Keuringsverslag van een elektrische laagspanning- en zeer lage spanningsinstallatie

NIET CONFORM

Straatnaam	Slagveld
Huisnummer	32
Busnummer	
Postcode	3945
Gemeente	HAM
Land	België

Aard onderzoek: Controlebezoek van een oude huishoudelijke elektrische installatie van een wooneenheid bij verkoop op vraag van de verkoper volgens (KB 08/09/2019) - AREI Boek 1- 8.4.2 en 8.2.1 en 4.2.4.3.

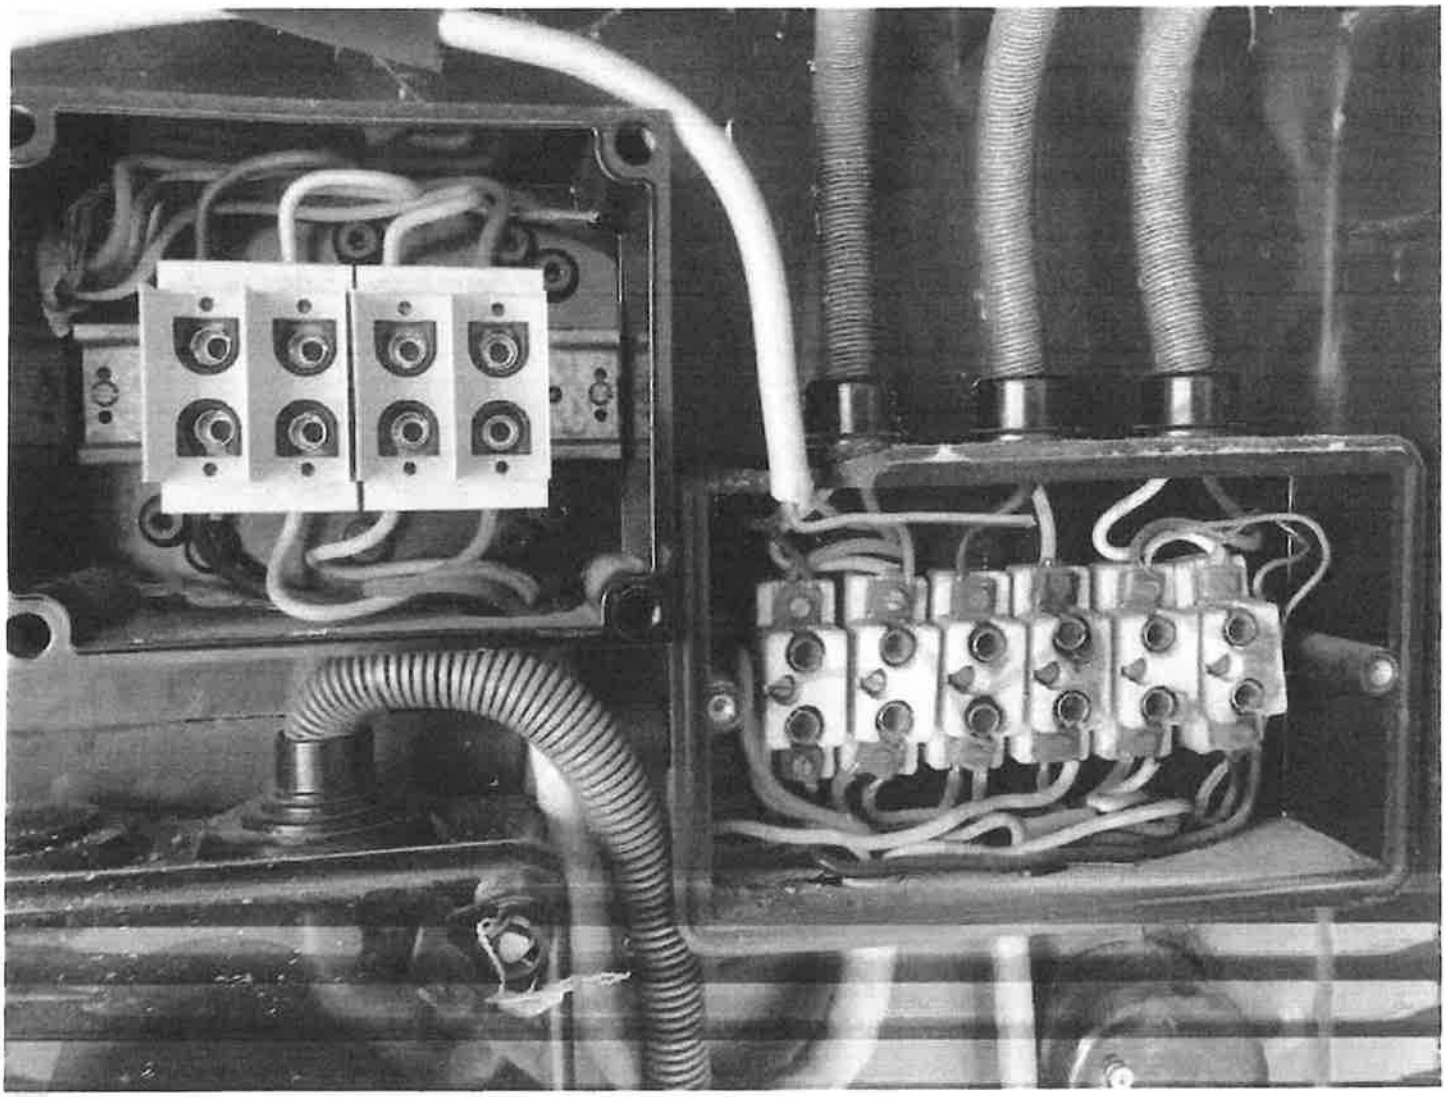
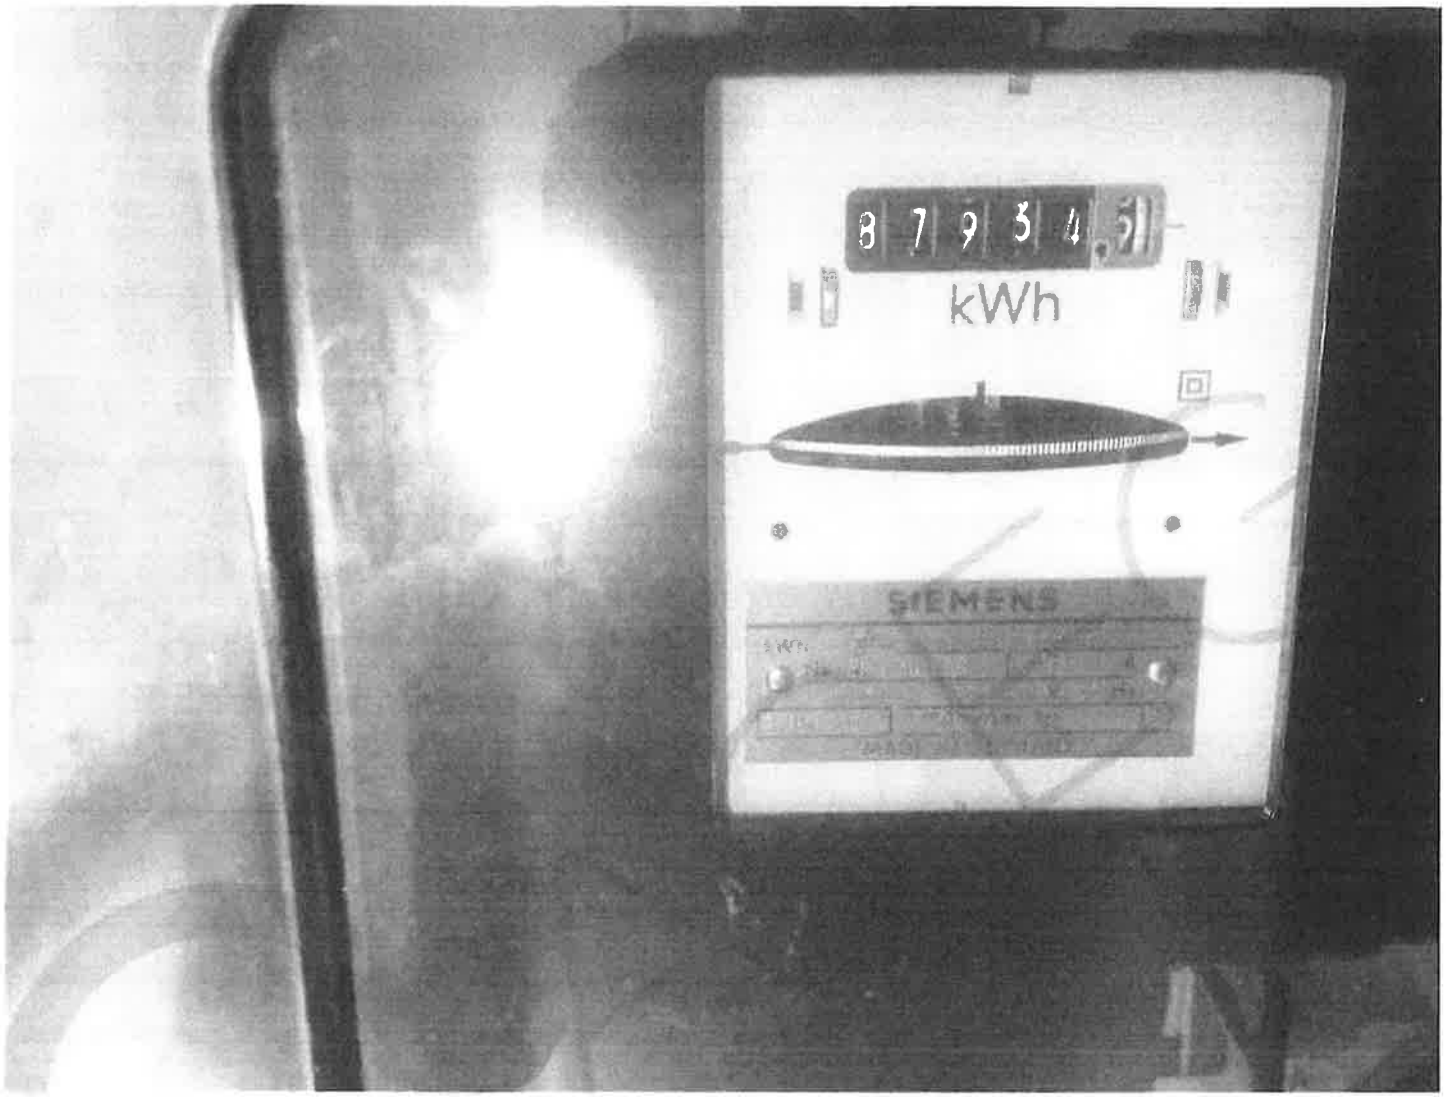
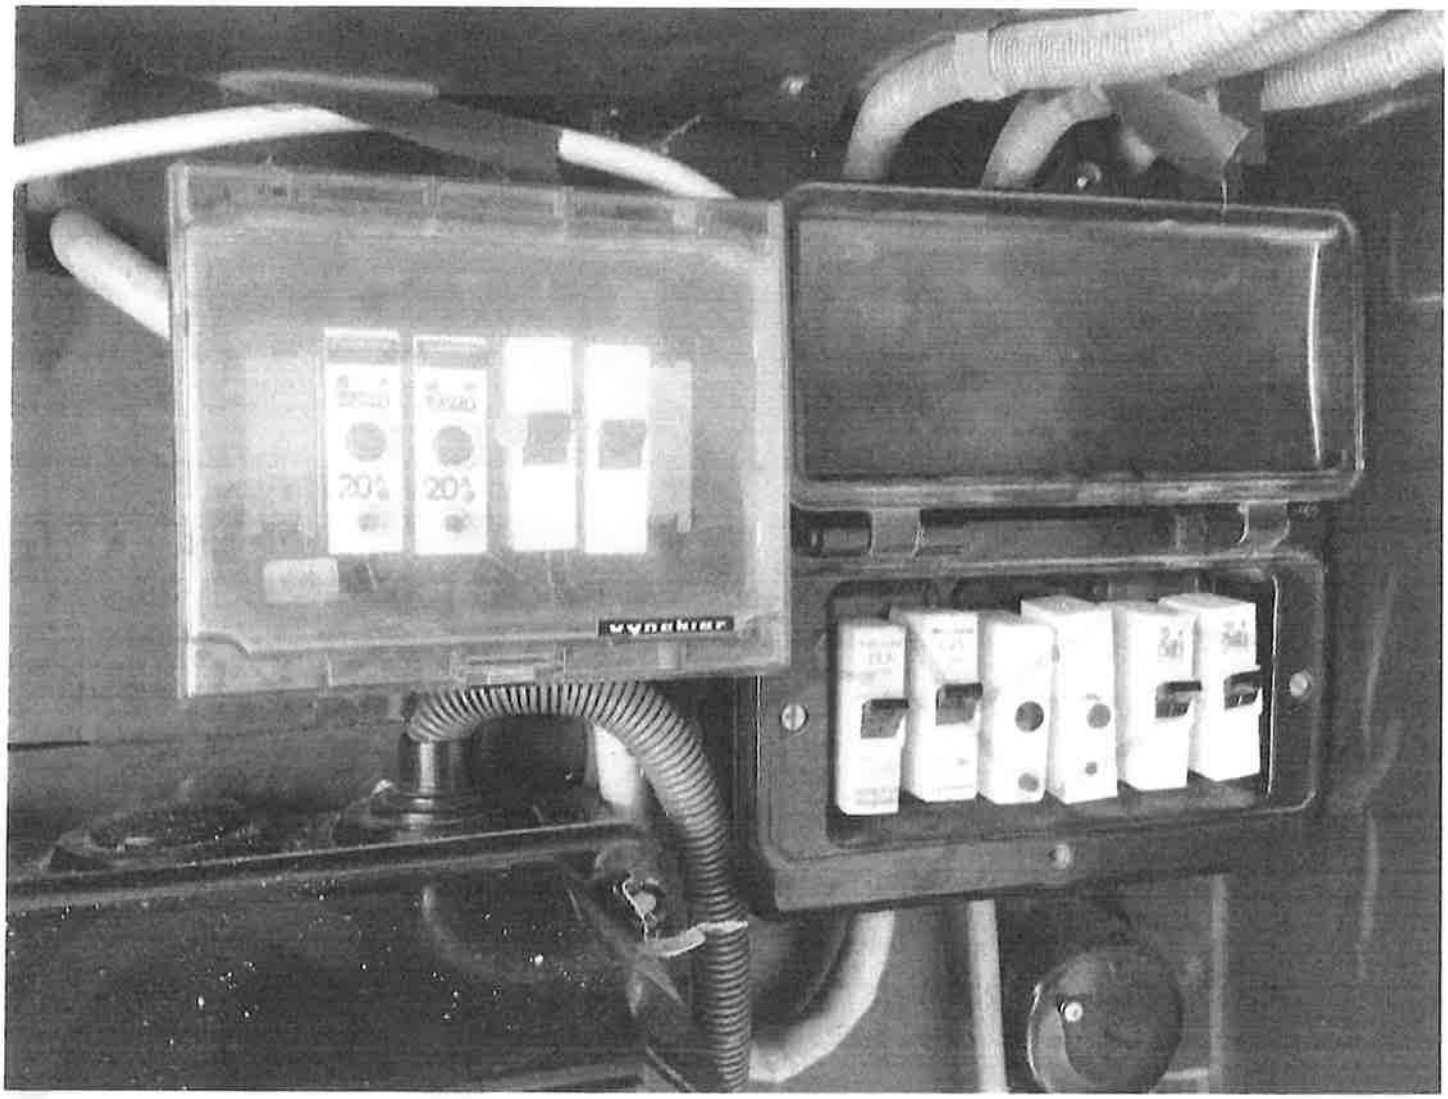
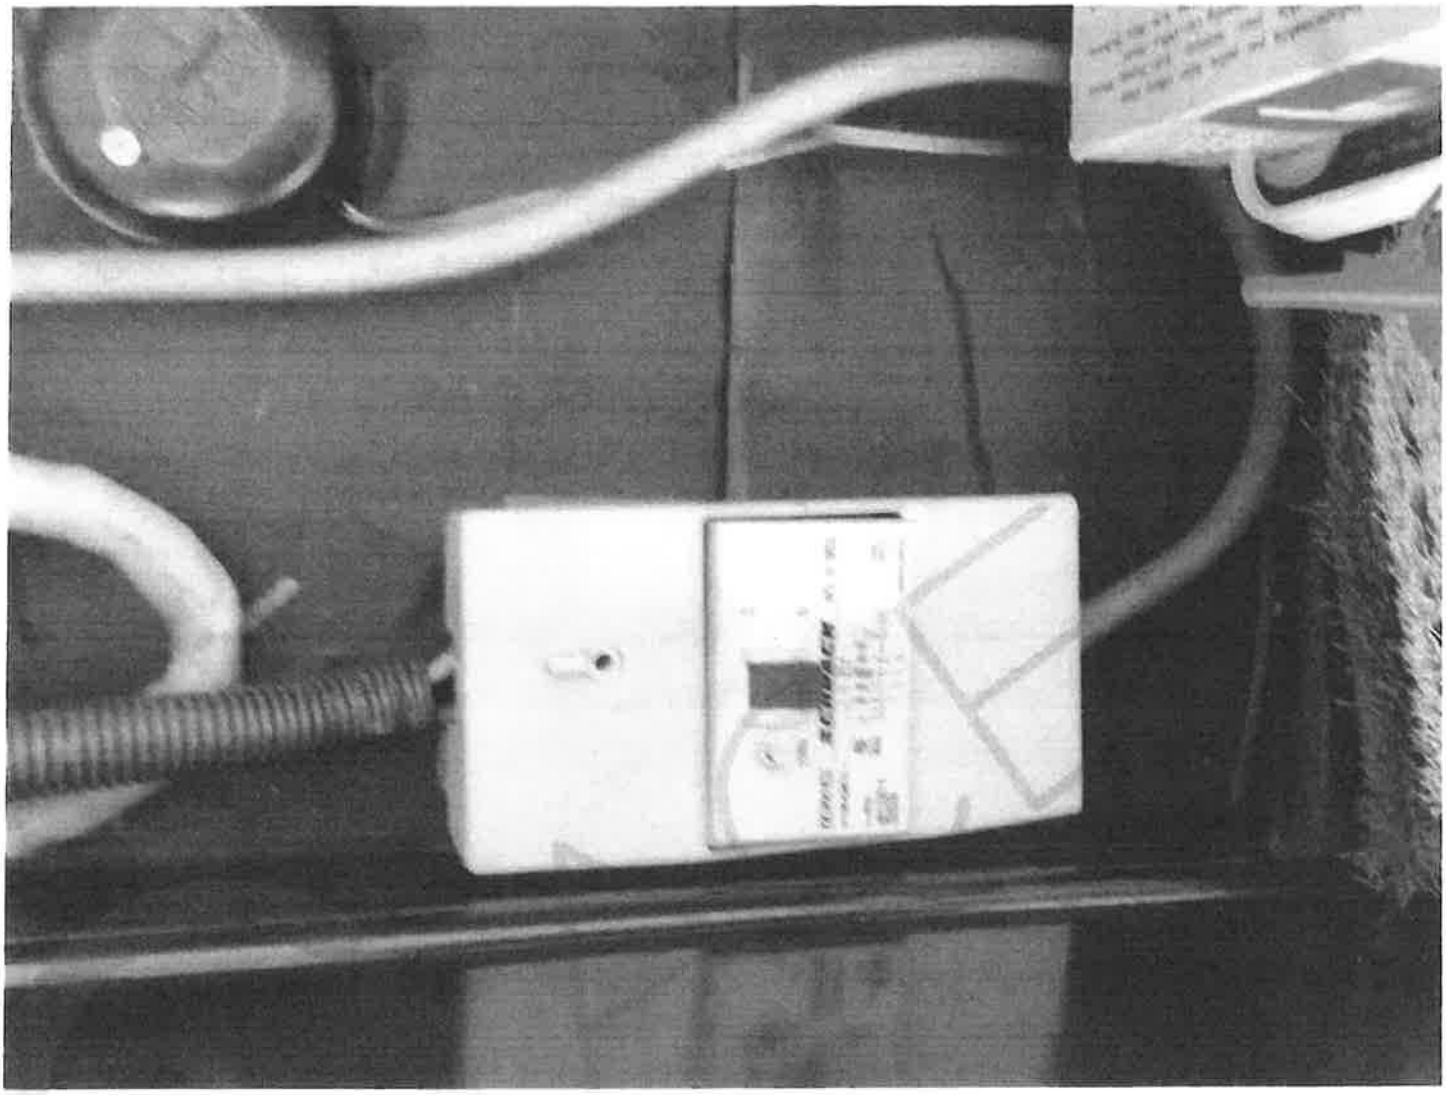
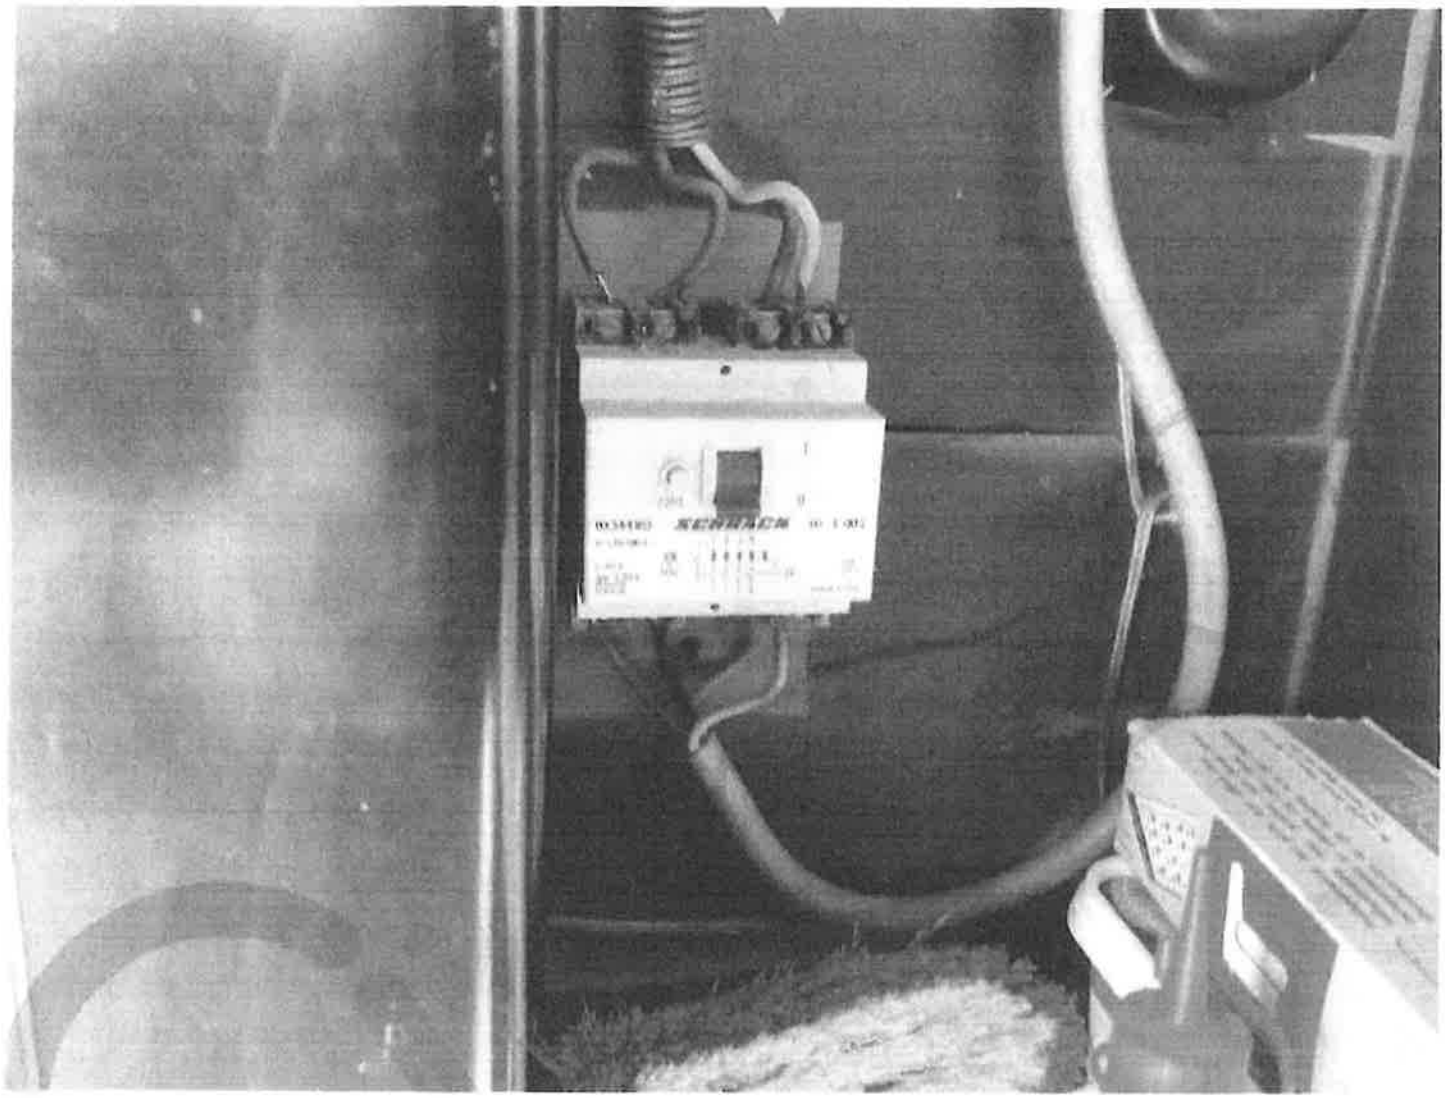
I8.20 Geleiders die aangetast zijn door overbelasting/slecht contact, dient men te vervangen. (zie foto in bijlage)
